Trafikksikkerhetsrevisjon E6 Gyllan Kvål Reguleringsplan

Oppdragsnavn: TS-revisjon Reguleringsplan E6 Gyllan - Kvål

02	20.feb.2023	Kommentarer fra prosjekterende med svar fra TS-gruppe	SF	ØK
01	13. jan. 2023	Første versjon	SF	ØK
Ver	Dato	Beskrivelse	Utarb. av	KS

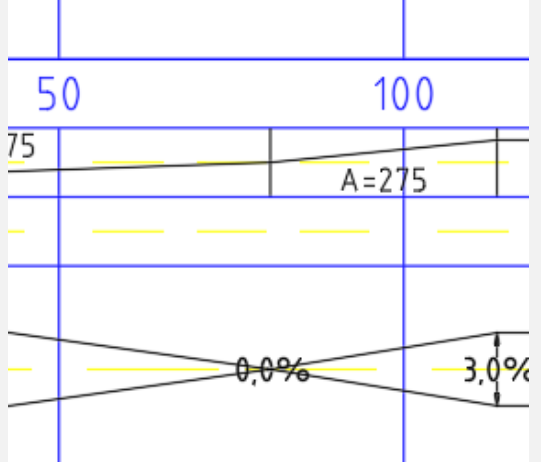
Pkt	Tegn.nr.	Type funn Avvik/ feil/ merknad	Funn	Forslag til tiltak	Kommentar (gjennomføring av tiltak)	Merknad (TS-revisor)
1	Del 2.1 Linje 12120	Merknad	Profil 6650 – 6730 – fordel å øke høybrekk slik at man ikke ligger på minimumskrav. 	Fordel å ikke benytte seg av minimumsparametre	Ingen tiltak. Bra linje. Valgt vertikalgeometri gir god tilpasning til terrenget.	OK

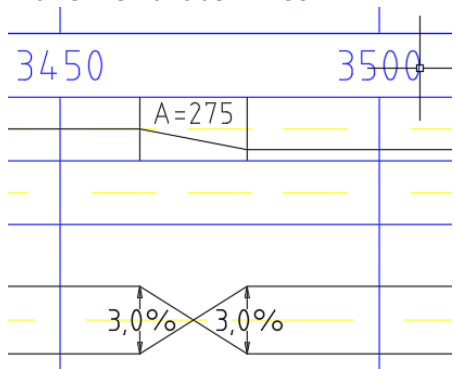
Pkt	Tegn.nr.	Type funn Avvik/ feil/ merknad	Funn	Forslag til tiltak	Kommentar (gjennomføring av tiltak)	Merknad (TS-revisor)
2	Del 2.1 Linje 12120	Merknad	Profil 7070 - 7250 – fordel å øke høybrekk slik at man ikke ligger på minimumskrav. 	Fordel å ikke benytte seg av minimumsparametre	Ingen tiltak. Bra linje. Valgt vertikalgeometri gir god tilpasning til terrenget.	OK
3	Linje 12120	Avvik	Avvik resulterende fall pel 6250 – resulterende under 2%. Krav 3.2-3 håndbok N100 	Justere geometri eller søke fravik	Ingen tiltak nå. Kjent problemstilling i et hvert større vegprosjekt. Sees nærmere på i byggeplan, dvs. Geometri justeres eller det søkes fravik	OK

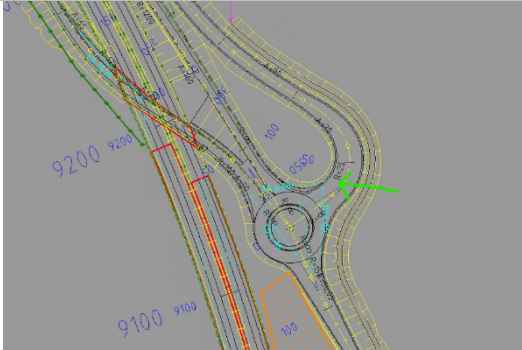
Pkt	Tegn.nr.	Type funn Avvik/ feil/ merknad	Funn	Forslag til tiltak	Kommentar (gjennomføring av tiltak)	Merknad (TS-revisor)
10	Linje 12130	Merknad	Det ser ut til at støyvoll ligger i siktsonen i nordgående retning, ved pel 7600-7800. Krav tabell 3.3.3-1 i N100, prosjekteringstabell for H3. 		Ingen tiltak Ny siktkontroll med Quadri er gjennomført og viser ingen hindring med vollen. Breddeutvidelse var allerede lagt inn i grøftebunn hvor det var nødvendig.	OK
11	Linje 12100 – tunnel, pel 80	Avvik	Avvik resulterende fall pel 80 og pel 3475 – resulterende under 2%. Krav 3.2-3 håndbok N100 	Heve horisontalen for å opprettholde resulterende fall eller søke fravik.	Ingen tiltak. Res.fall < 2 % er ikke et problem inne i en tørr tunnel.	OK

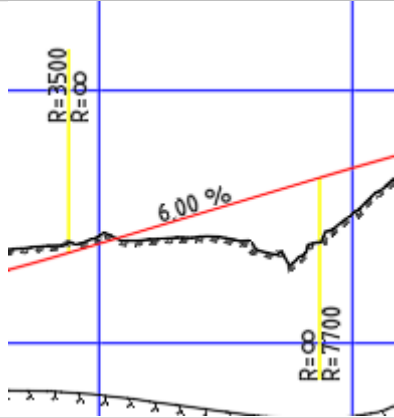
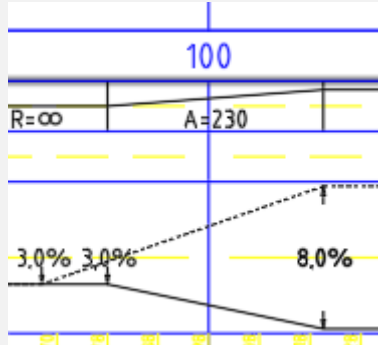
22	Linje 22110	Merknad	Vurder å forlenge breddeutvidelse for å unngå knekkpunkt i overgang. 		Ingen tiltak Armen er bygd ifbm. E6 Kvål-Melhus.	OK
23	Linje 22110	Avvik	Radius 36,5 m – bør økes til minimum 40 m for å tilfredsstille krav til gang – og sykkelveg. Krav 4.2.1.2-1 i håndbok N100.		Ingen tiltak GS-veien her er bygd ifbm. E6 Kvål-Melhus.	OK

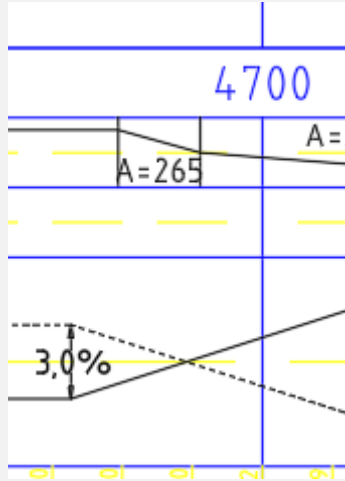
Pkt	Tegn.nr.	Type funn Avvik/ feil/ merknad	Funn	Forslag til tiltak	Kommentar (gjennomføring av tiltak)	Merknad (TS-revisor)
30	Linje 11110	Merknad	Mangler informasjon om overgangen mot eksisterende situasjon.		Tiltak Det er utarbeidet Y-tegning som blir vedlagt reguleringsplanen.	OK

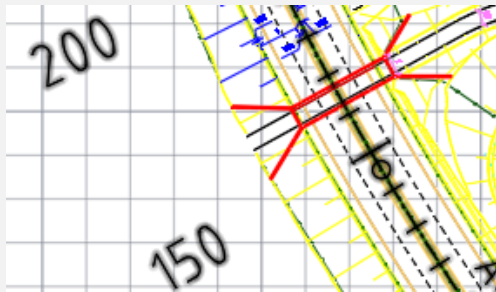
32	Linje 11110 pel 100	Avvik	Avvik resulterende fall pel 80 – resulterende under 2%. Krav 3.2-3 håndbok N100 	Justere geometri eller søke fravik	Ingen tiltak nå. Kjent problemstilling i et hvert større vegprosjekt. Sees nærmere på i byggeplan, dvs. Geometri justeres eller det søkes fravik	OK
33	Linje 11110 pel 500	Avvik	Avvik resulterende fall pel 500 – resulterende under 2%. Krav 3.2-3 håndbok N100	Justere geometri eller søke fravik	Ingen tiltak nå. Kjent problemstilling i et hvert større	OK

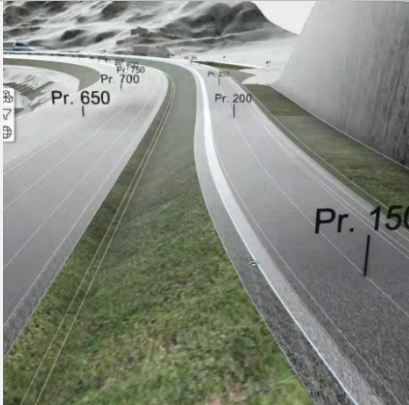
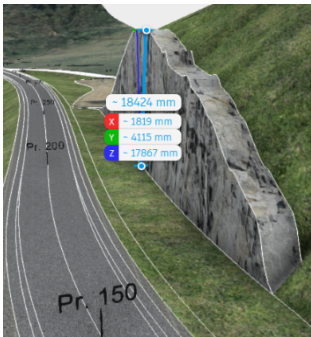
Pkt	Tegn.nr.	Type funn Avvik/ feil/ merknad	Funn	Forslag til tiltak	Kommentar (gjennomføring av tiltak)	Merknad (TS-revisor)
60	Linje 11110, pel 2720	Merknad	Påkjøringsrampe sørgående, pel. 2720. På grunn av høyrekurve er det ikke tilstrekkelig baksikt i akselerasjonsfeltet. Stoppsikt, $L_s=192$ m Rekkverk er innenfor siktsonen og er med på å forverre situasjonen. Krav fra håndbok N100, krav. 4.1.3.4-1 	Flytte tilkoblingspunktet mellom primærveg og rampe. Justere sideterreng for å unngå rekkverk. Vurdere å øke horisontalkurve på primærveg.	Ingen tiltak Frisikt OK . Ved siktkontroll anvendes øyehøyde 1,1 m og objekthøyde 1,25 m iht. håndbok V121.	OK
61	Linje 11110	Avvik	Rekkverk i siktzone	Søke avvik eller justere	Ingen tiltak.	OK

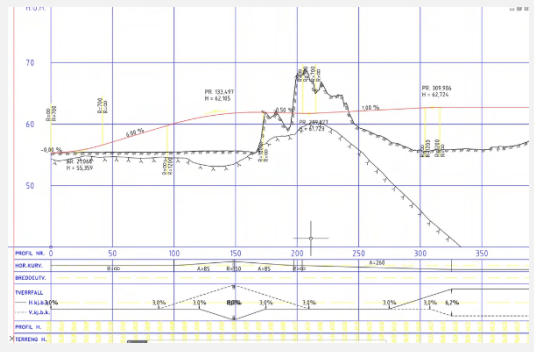
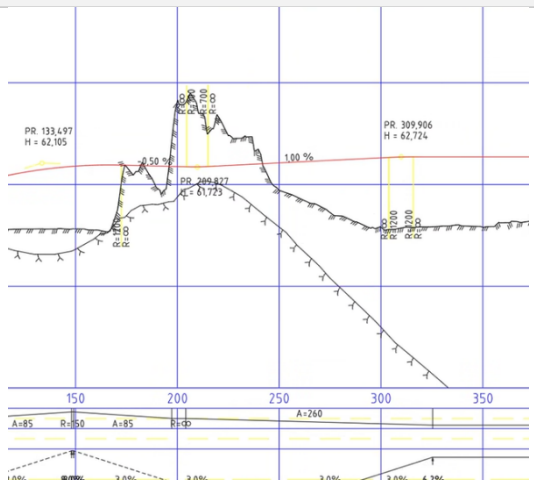
Pkt	Tegn.nr.	Type funn Avvik/ feil/ merknad	Funn	Forslag til tiltak	Kommentar (gjennomføring av tiltak)	Merknad (TS-revisor)
63	Linje 11110, pel 3100	Avvik	Pilarer i midtrabatt Midtrabatt har ikke tilstrekkelig bredde til å ha rekkverk forbi brupilarer. Krav 4.4-1 i håndbok N101. 	Fjerne brupilar fra midtdeler.	Ingen tiltak Avklares i byggeplan. Endelig brutype er ikke valgt. Hvis valgt brutype har pilar i midtdeler, så åpner reg.plan for sideveis forskyving av kjørefeltene her.	OK
64	Park & ride	Merknad	Lite avstand mellom inn/utkjøring til park & ride og rundkjøringen. 		Ingen tiltak Reg.plan regulerer dette som kun utkjøring. Vi mener avstanden til rundkjøring er OK, og er sett opp mot eksempler i virkeligheten.	OK

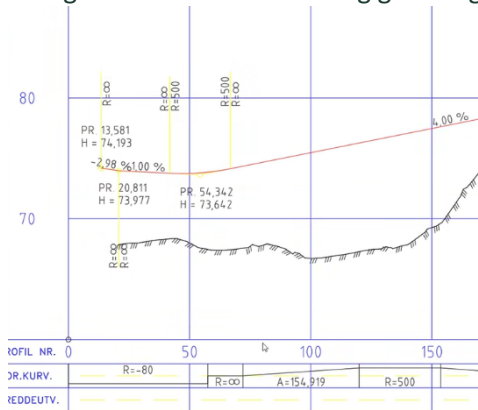
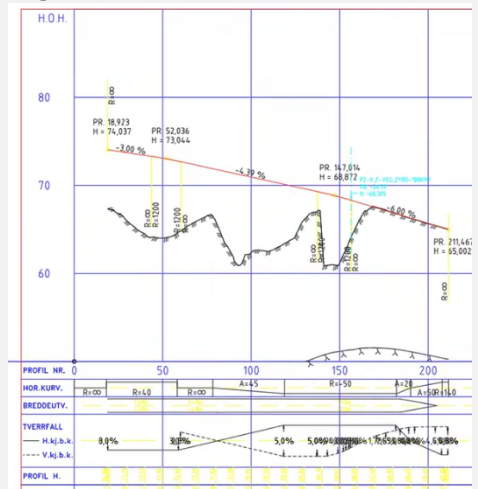
Pkt	Tegn.nr.	Type funn Avvik/ feil/ merknad	Funn	Forslag til tiltak	Kommentar (gjennomføring av tiltak)	Merknad (TS-revisor)
67	Linje 21140	Merknad	 Fare for blending fra motgående trafikk på lokalveg. Bør etableres med tett rekkverk.		Tiltak Det er planlagt tett rekkverk av betong her som motvirker blending (samt har effekt på støy).	OK
68	Linje 21140, Pel150- 200	Merknad	Fjellskjæring langs lokalveg er ca. 18 m høy på det høyeste. Skjæring er ikke etablert med paller. Bør vurderes av ingeniørgeolog. Skjæring er utenfor sikkerhetssonen. 		Ingen tiltak Sikkerhetssone og fanggrøft OK i forhold til skjæringshøyden. Som ellers i prosjektet, er fjellskjæringen også her er vurdert av ing.geo, utforming vil beskrives i ing.geo-rapport.	OK

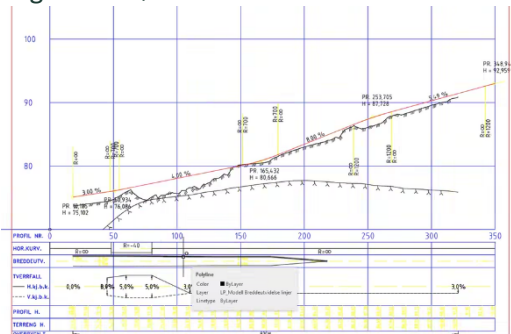
Pkt	Tegn.nr.	Type funn Avvik/ feil/ merknad	Funn	Forslag til tiltak	Kommentar (gjennomføring av tiltak)	Merknad (TS-revisor)
69	Linje 21130	Merknad	 Manglende grunnlag. Forutsettes at sikkerhetskrav mot jernbane er ivare tatt.		Frihøyde og sikkerhetsavstand er tegnet opp og det er dialog med BaneNOR. Typisk tverrsnitt vist i F-tegning.	OK
70	Linje 21140, pel 80- 120	Merknad	Uheldig kombinasjon mellom horisontal og vertikalkurve mellom pel 80 – 120. 	Forleng horisontalkurven eller øke høybrekket. Forleng stigningen frem til pel. 300. Er det en grunn for at det stiger så	Ingen tiltak. Årsak til rask stigning er å unngå inngrep ved bekk, komme raskt opp og etablere lokalvei som «støyyvoll» langs E6	OK

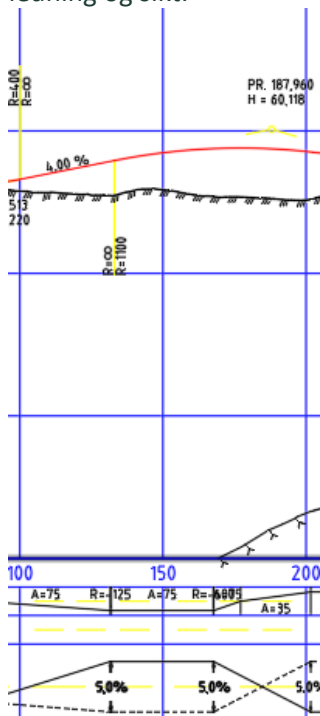
Pkt	Tegn.nr.	Type funn Avvik/ feil/ merknad	Funn	Forslag til tiltak	Kommentar (gjennomføring av tiltak)	Merknad (TS-revisor)
71	Linje 21140	Avvik	Tilfredsstiller ikke krav til resulterende fall i pel. 190, 295, 790, 890, 1140, 1830, 2010 og 2520 	Forleng stigningen over et lengre strekk eller søke fravik.	Ingen tiltak nå. Kjent problemstilling i et hvert større vegprosjekt. Sees nærmere på i byggeplan, dvs. Geometri justeres eller det søkes fravik	OK
72	Linje 21140	Merknad		Kort høybrekk. Bør økes for å få en mykere vertikallinje.	Ingen tiltak. Innenfor krav, kan endres ved byggeplan.	OK

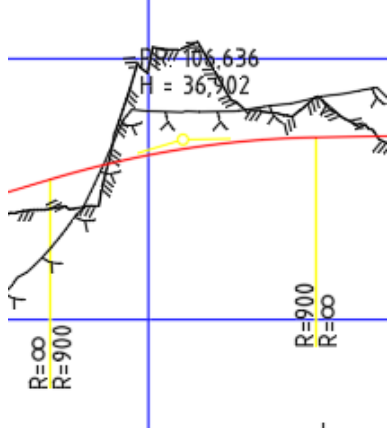
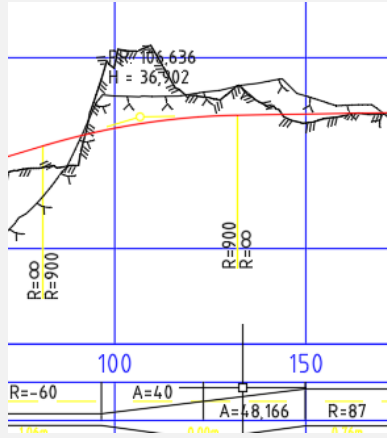
Pkt	Tegn.nr.	Type funn Avvik/ feil/ merknad	Funn	Forslag til tiltak	Kommentar (gjennomføring av tiltak)	Merknad (TS-revisor)
76	Linje 21140, pel 1400- 1520	Avvik	Avvik på geometri fra pel 1400 – 1520. Krav til klotoider gitt i håndbok N100 tabell 3.3.5-1 	Justere geometri hvis det er mulig, vendekurve på et høybrekk som ikke er heldig. Hvis det ikke er mulig å justere geometri må det søkes fravik.	Ingen tiltak: Delstrekningen er miljøgate med redusert hastighet.	OK
77	Linje 41111	Merknad	Mangler lengdeprofil på kobling mot rundkjøring, ikke kontrollert.		ok	OK
78	Linje 41150	Merknad	Profilering i lengdeprofil samsvarer ikke med modell.		ok	OK
79	Linje 41140	Merknad	Profilering i lengdeprofil samsvarer ikke med modell.		Ok	OK

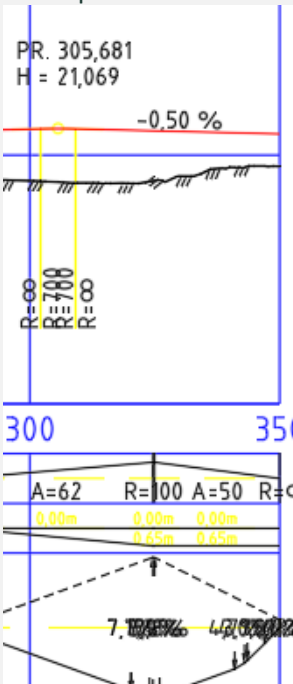
Pkt	Tegn.nr.	Type funn Avvik/ feil/ merknad	Funn	Forslag til tiltak	Kommentar (gjennomføring av tiltak)	Merknad (TS-revisor)
80	Linje 41140	Avvik	Mangler klotoide. Ufullstendig grunnlag 		Ingen tiltak. Siste kurve inn mot kryss – ikke fri strekning og utenfor gyldighetsområde for prosjekteringstabel I. Lav hastighet her – dimensjoneres ut fra sporing.	OK
81	Linje 21100, pel 50	Avvik	Mangler klotoide. Krav gitt i tabell 3.3.5-1 i N100 for vegklasse HØ2. 	Justere geometri slik at klotoidekrav tilfredsstilles.	Ingen tiltak. Siste kurve inn mot kryss – ikke fri strekning og utenfor gyldighetsområde for prosjekteringstabel I. Lav hastighet her – dimensjoneres ut fra sporing.	OK

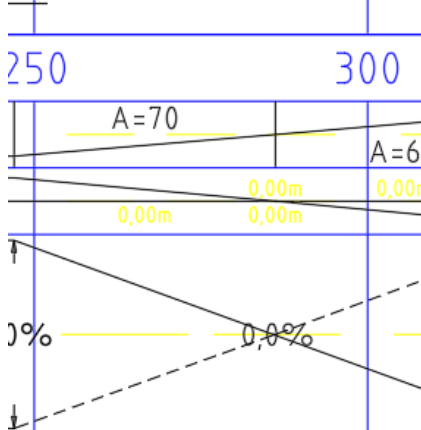
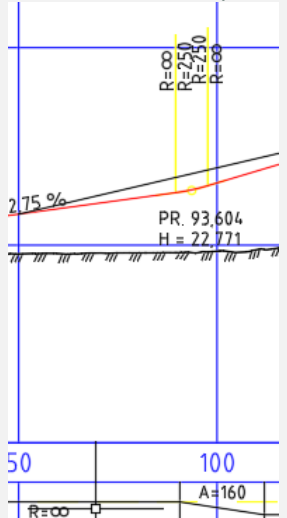
Pkt	Tegn.nr.	Type funn Avvik/ feil/ merknad	Funn	Forslag til tiltak	Kommentar (gjennomføring av tiltak)	Merknad (TS-revisor)
82	Linje 21100	Avvik	Horisontalkurve tilfredsstiller ikke krav til minimum 125 m i vegklasse Hø2. Krav gitt i håndbok N100 tabell 3.3.5-1.	Vurdere vegklasse eller søke fravik.	Ingen tiltak Kryssområde og fartsgrense 50 km/t – Det avklares med fremtidig veieier om det er nødvendig å søke fravik.	OK - avklares med veieier
83	Linje 21100	Merknad		Tverrfall må kontrolleres. På deler av strekket er senterlinjen laveste punkt.	Tiltak Rettes i lengdeprofil. Detaljeres videre i byggeplan når innmålinger av eksisterende veg foreligger.	OK
84	Linje 21110	Avvik	Mangler klotoide. Krav gitt i tabell 3.3.5-1 i N100 for vegklasse Hø2. 	Justere geometri slik at klotoidekrav tilfredsstilles.	Ingen tiltak. Siste kurve inn mot kryss – ikke fri strekning og utenfor gyldighetsområde for prosjekteringstabel l. Lav hastighet her – dimensjoneres ut fra sporing.	OK
